COMUNE DI VICENZA

**Variante parziale al Piano degli Interventi
Ambito di intervento unitario/coordinato
“A1 SANTA CORONA”**

OGGETTO: VICENZA (VI). Ambito di intervento unitario/coordinato “A1 SANTA CORONA”. Proposta di variante parziale al Piano degli Interventi (PI) per la valorizzazione del compendio ex Palazzo di Giustizia. Parere.

▭ stralcio n. 1

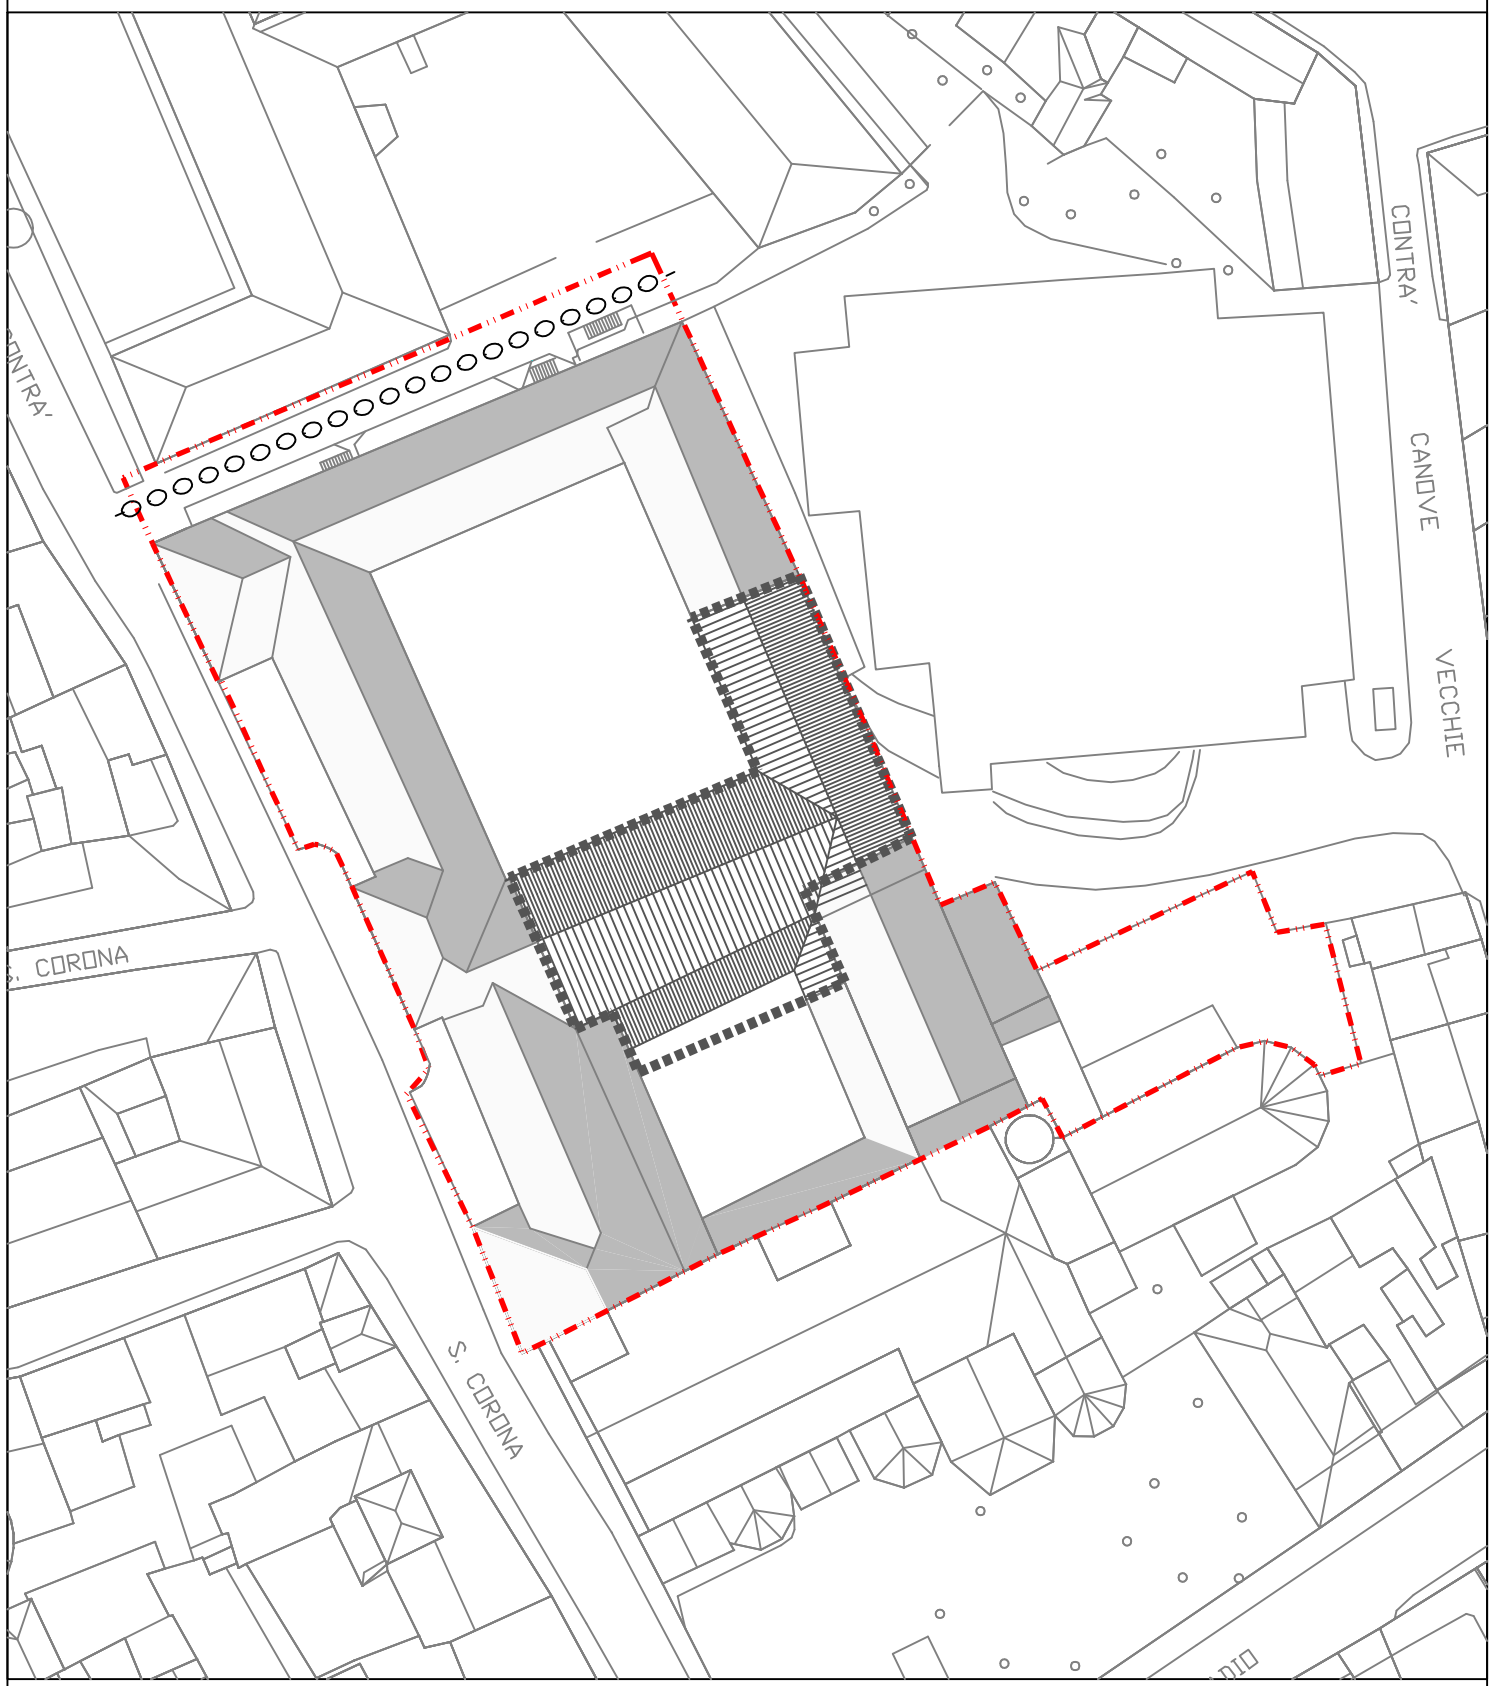
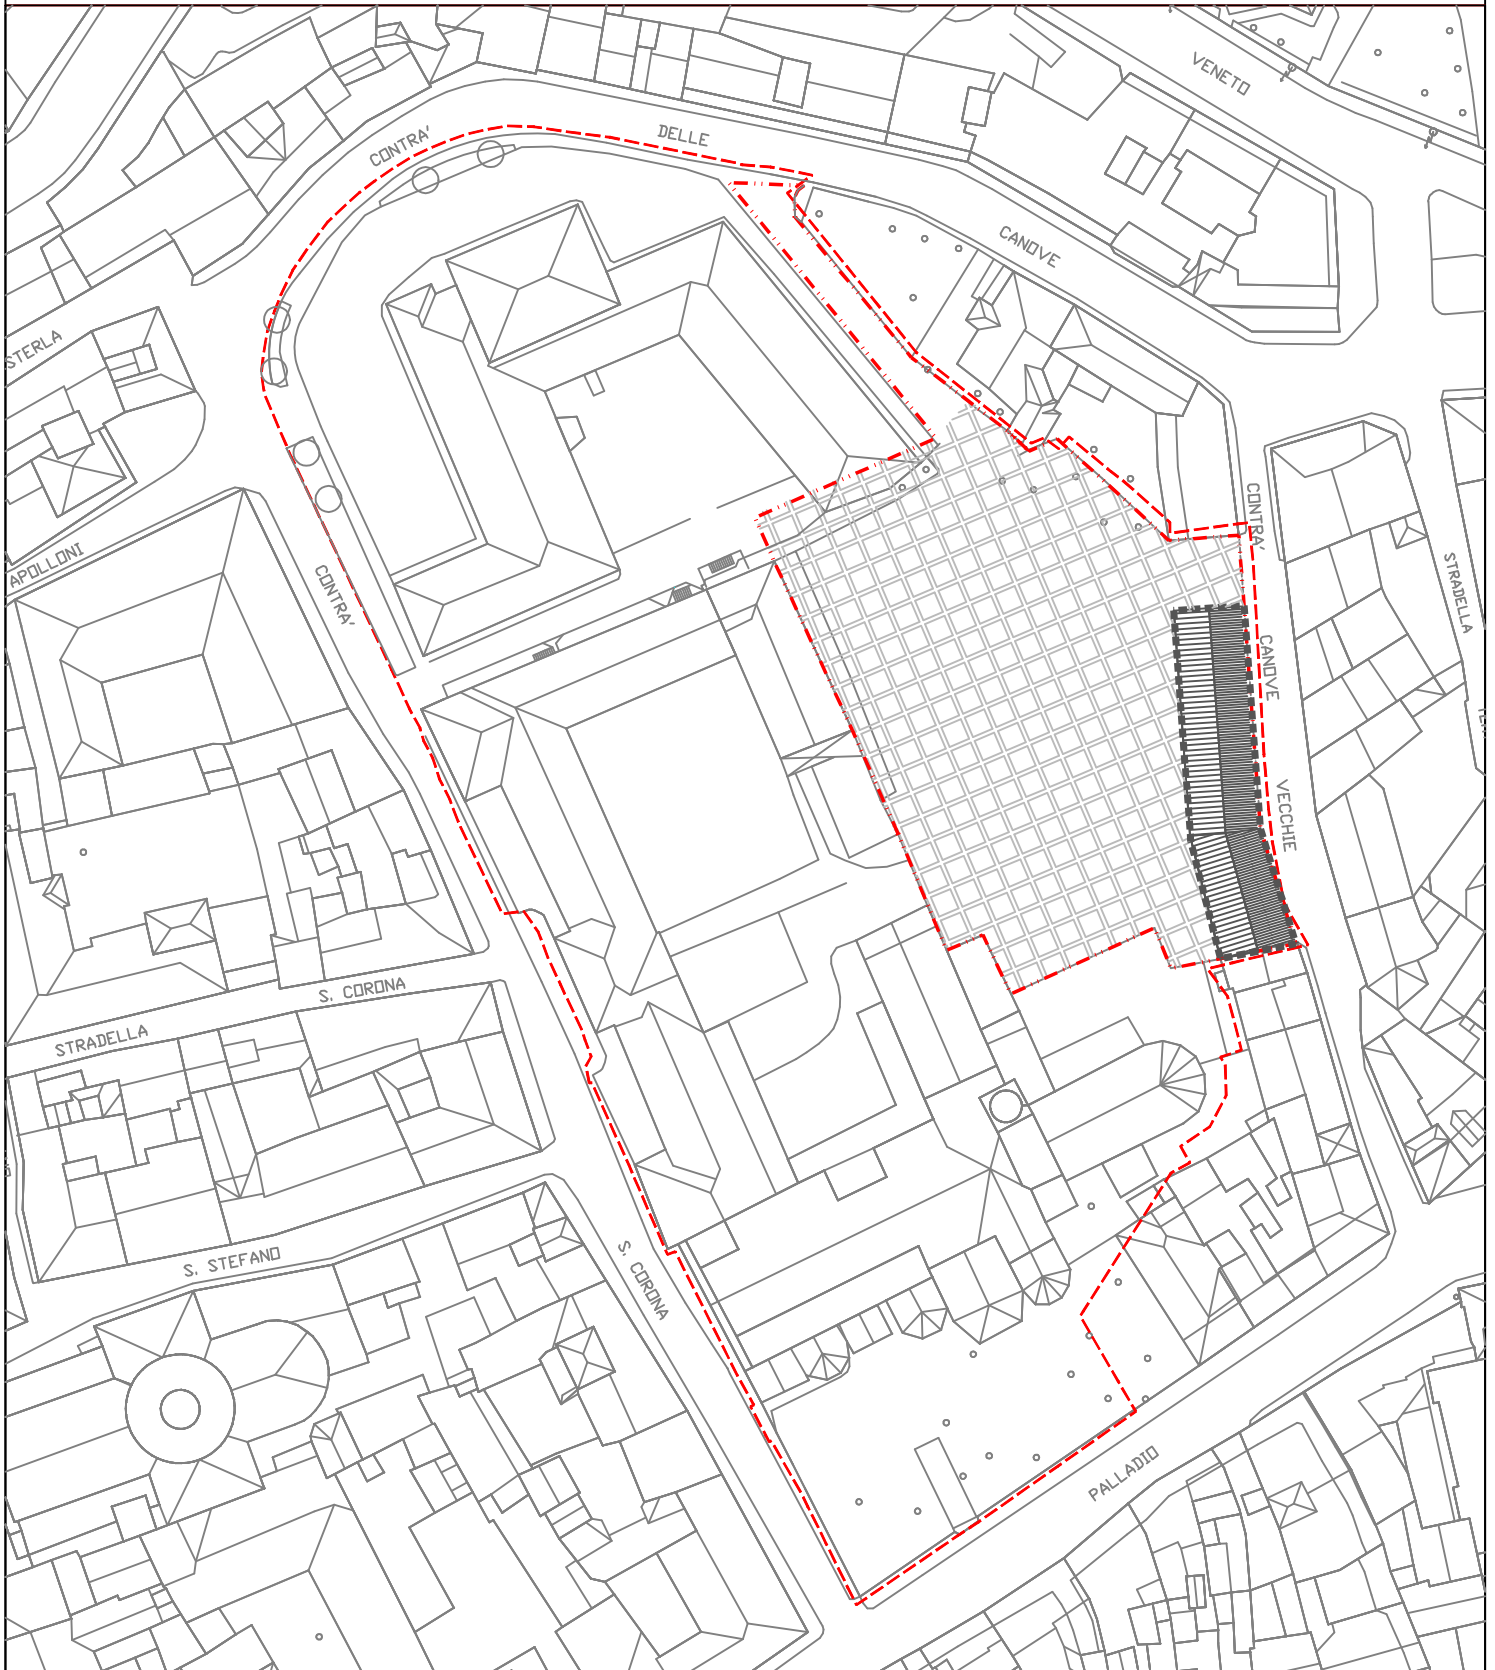
CONSIDERATO che in relazione allo stralcio 1 l'intervento proposto di ricostruzione filologica dell'originaria consistenza edilizia per le parti distrutte dell'ex convento domenicano dovrà essere supportato da un approfondito studio di indagine storico-stratigrafico, di sviluppo delle fasi costruttive e delle tecniche e dei materiali, al fine di consentire alla Scrivente di valutare la compatibilità dell'intervento;

1. Per quanto riguarda gli interventi di cui allo **stralcio 1** (Complesso di Santa Corona):

- *la progettazione definitiva ed esecutiva dovrà essere preceduta e supportata da uno studio di analisi sulle fasi di sviluppo costruttivo originarie sulla base di adeguate indagini storico-stratigrafiche che ne accertino l'esatta consistenza, la sagoma e le caratteristiche distributive e materiche ante-bombardamento. Tale studio corredato degli esiti delle indagini e la proposta progettuale dovrà essere sottoposta a questo Ufficio per valutare l'effettiva congruità storico-filologica della proposta ricostruttiva.*

- *Qualsiasi intervento volto a manomettere e/o alterare il sottosuolo dovrà rispettare la normativa vigente in materia di archeologia preventiva (D. Lgs. 36/2023, art. 41 c. 4 e allegato I.8; D.P.C.M. del 14/02/2022; art. 28 c. 4 del D. Lgs. 42/2004 e ss.mm.ii.), anche attraverso forme di semplificazione, che garantiscano in ogni caso tempistiche e risorse economiche adeguate a sostenere i costi delle operazioni archeologiche propedeutiche all'avvio dei lavori.*

▭ stralcio n. 2

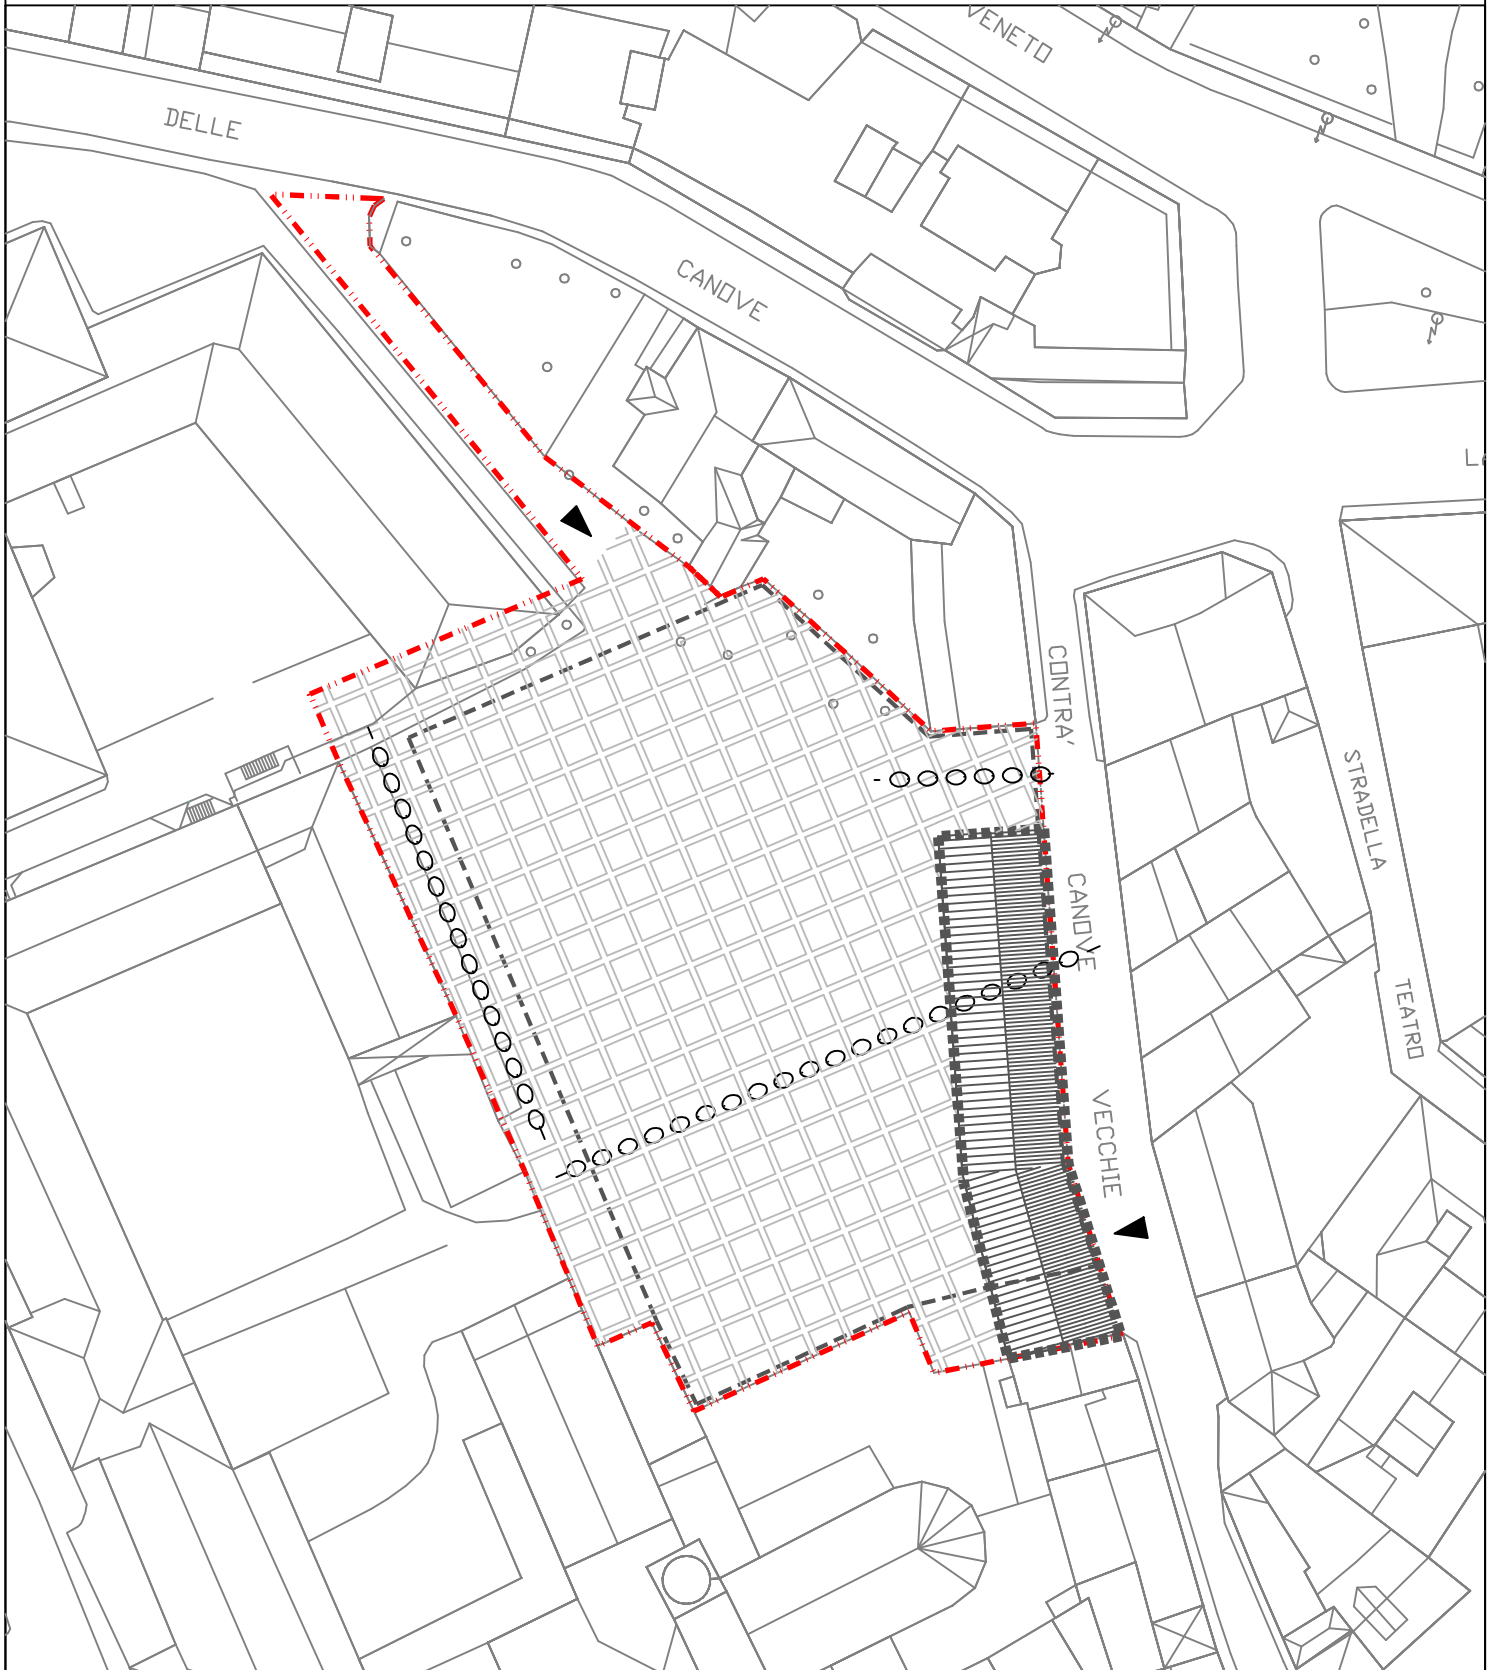
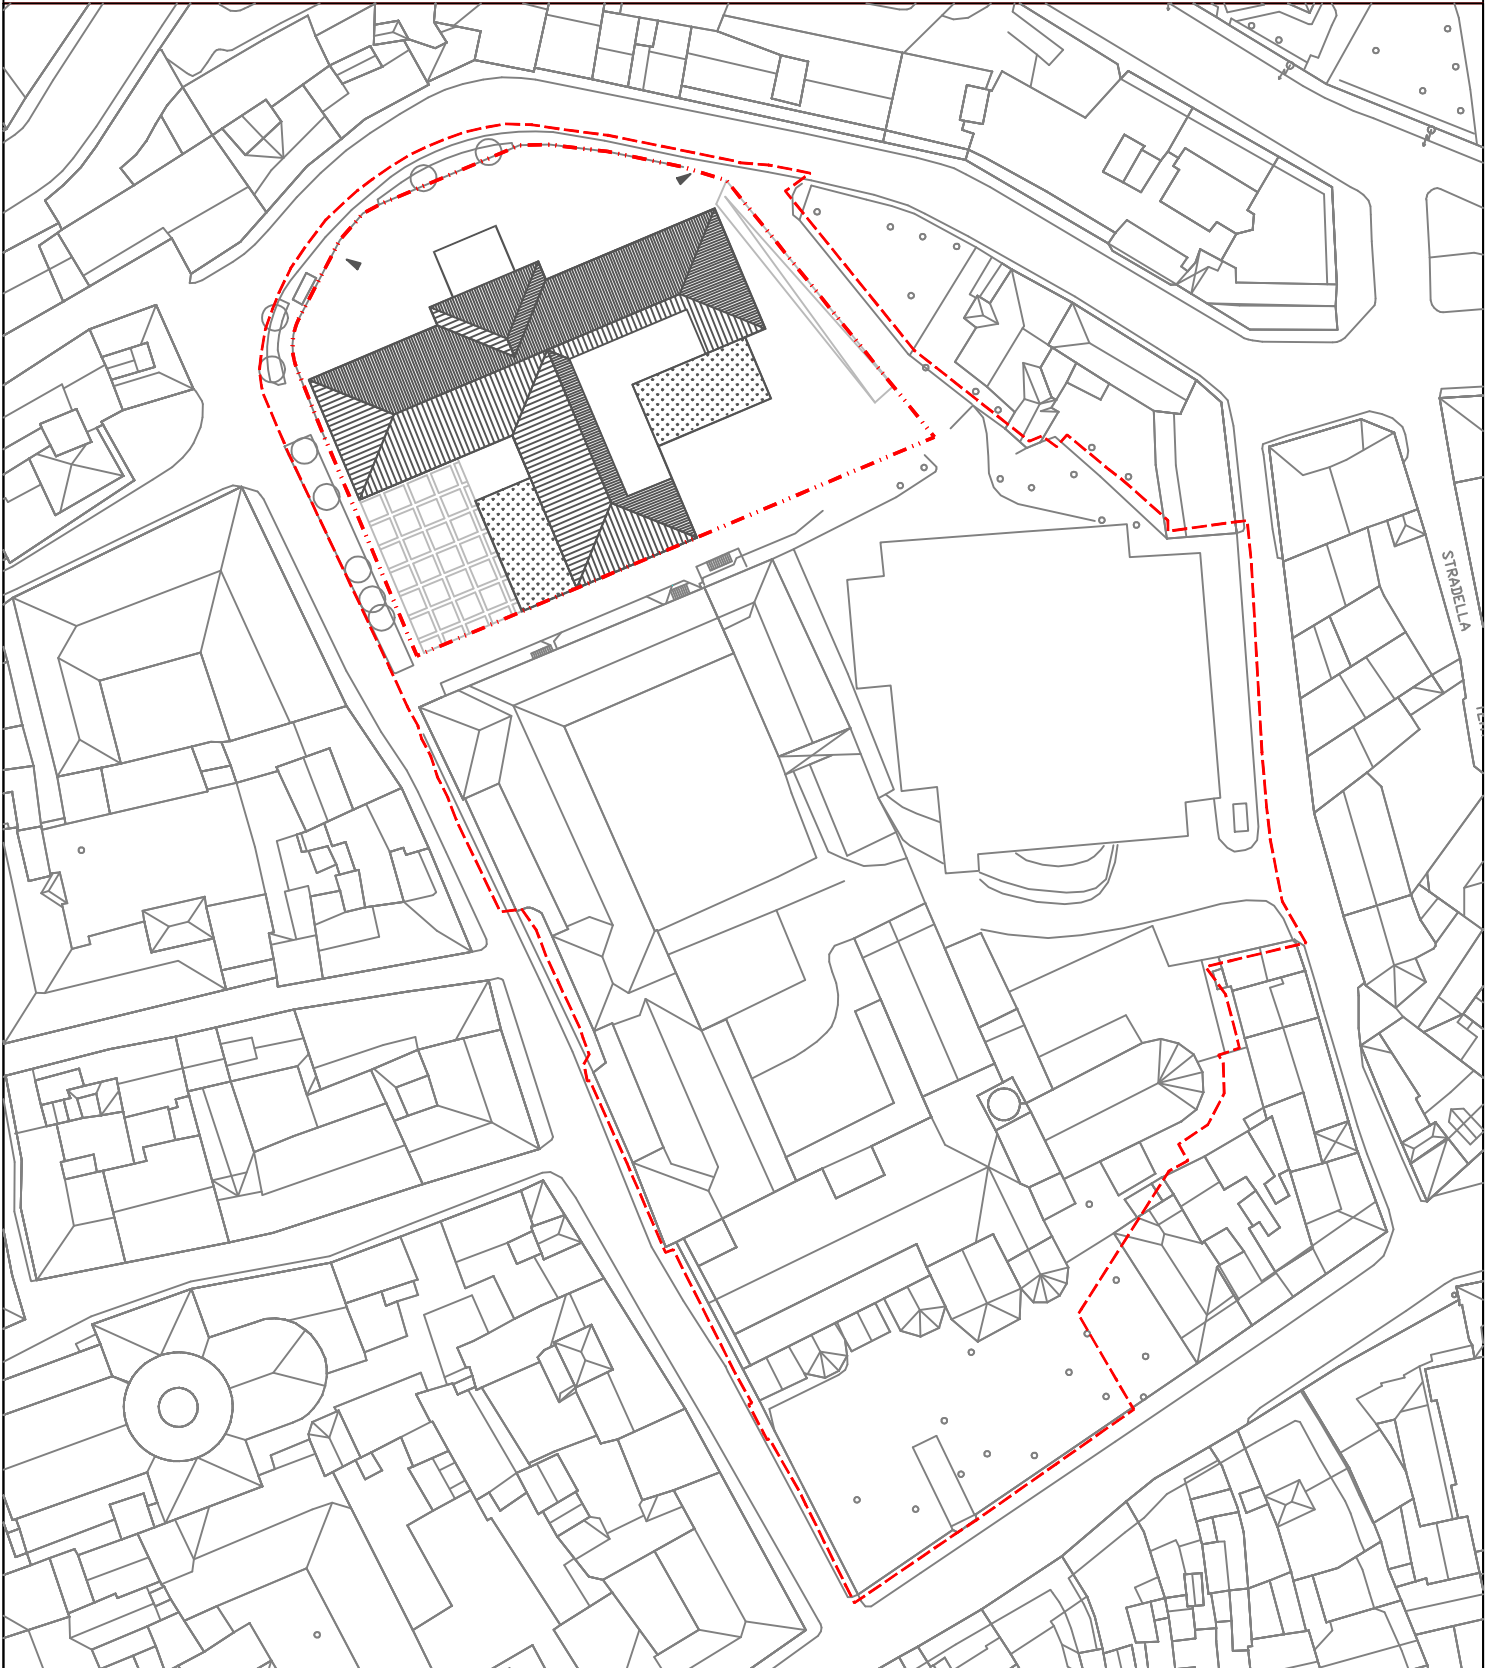
CONSIDERATO che in relazione allo stralcio 2 la ricostruzione della cortina edilizia lungo contrà Canove Vecchie e la qualificazione dell'area a piazza/giardino con la realizzazione di un parcheggio interrato è coerente – per quanto concerne gli aspetti monumentali – con l'obiettivo di ricucire il tessuto storico e valorizzare il decoro urbano, purché vengano rispettate scrupolosamente le prescrizioni della tutela indiretta di cui al DDR 31-03-2009;

2. Per quanto riguarda gli interventi di cui allo **stralcio 2** (contrà Canove Vecchie – Cortina e Parcheggio):

- *Al fine di garantire la ricomposizione filologica del fronte strada, la ricostruzione della cortina edilizia lungo contrà Canove Vecchie dovrà aderire con rigore assoluto alle altezze massime, sagome e rapporti vuoto/pieno imposti dal provvedimento di tutela indiretta DDR 31-03-2009 ai sensi dell'art. 45 del D.Lgs. 42/2004 e s.m. e i.;*

- *Qualsiasi intervento volto a manomettere e/o alterare il sottosuolo dovrà rispettare la normativa vigente in materia di archeologia preventiva (D. Lgs. 36/2023, art. 41 c. 4 e allegato I.8; D.P.C.M. del 14/02/2022; art. 28 c. 4 del D. Lgs. 42/2004 e ss.mm.ii.), anche attraverso forme di semplificazione, che garantiscano in ogni caso tempistiche e risorse economiche adeguate a sostenere i costi delle operazioni archeologiche propedeutiche all'avvio dei lavori. In particolare si segnala sin d'ora che dati l'elevato potenziale archeologico dell'area non si esclude la necessità di effettuare indagini archeologiche estensive da effettuarsi preliminarmente a qualsiasi opera edile.*
